改善箇所説明図

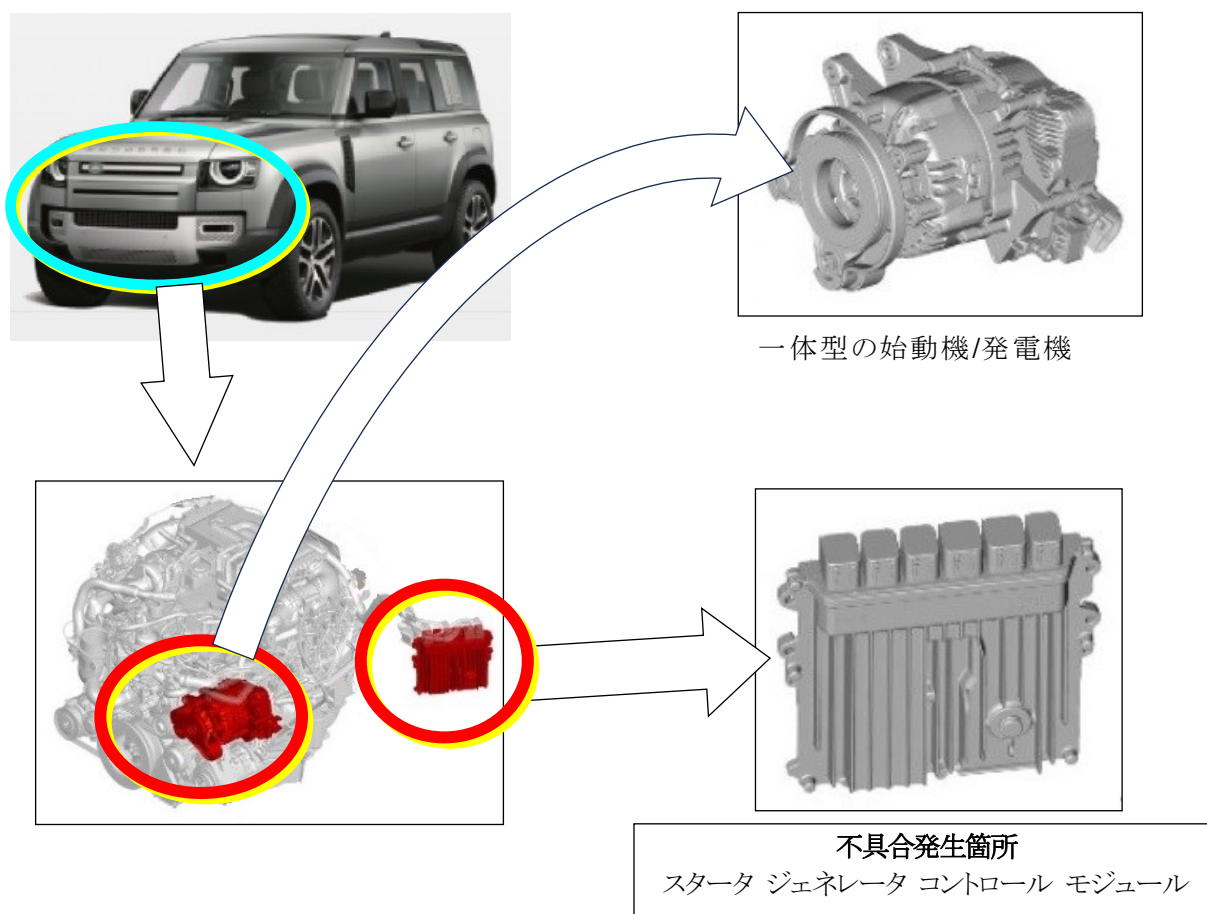
基準不適合発生箇所

ハイブリッド車両のスタータ ジェネレータ (※) において、当該システムを制御するコントロールモジュールの制御プログラムが不適切なため、原動機始動時に異常を誤検知しフェールセーフモードとなり充電異常の警告灯が点灯することがある。そのため、そのまま走行を始めると、補器バッテリーへの充電が行われないことにより、走行不能になるおそれがある。(※) 一体型の始動機並びに発電機

改善の内容

全車両、スタータ ジェネレータ コントロール モジュールの制御プログラムを書換える。

識別：助手席ドアのボディ側下部、ドアヒンジボルトに銀ペイントを塗布する。
